Numer pisma: DA.ZP.242.48.3.2020

Dotyczy: postępowania przetargowego w trybie przetargu nieograniczonego na **dostawę
zużywalnego sprzętu medycznego**, oznaczenie postępowania: **DA.ZP.242.48.2020**

Pytania i odpowiedzi do Pakiet 2

Poglądowe zdjęcie dotyczące silikonowej osłonki no-step. (fig. 1 i 2)

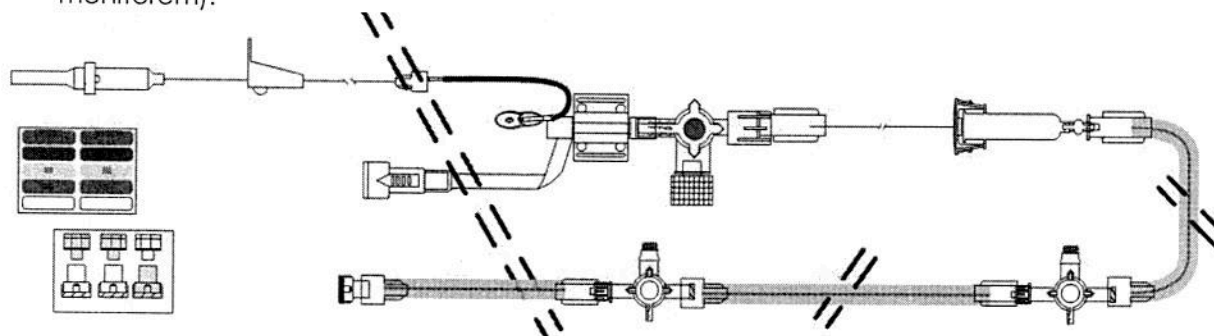
3. Czy Zamawiający dopuści w **Pakiecie nr 23** sterylny zestaw do tracheostomii przezskórnej pozwalające na przezskórne wprowadzenie rurki tracheostomijnej z zastosowaniem techniki rozszerzania jednostopniowego zgodnej z techniką Ciagli **przy użyciu prowadnicy Seldingera?**

Odpowiedź: Zgodnie z SIWZ.
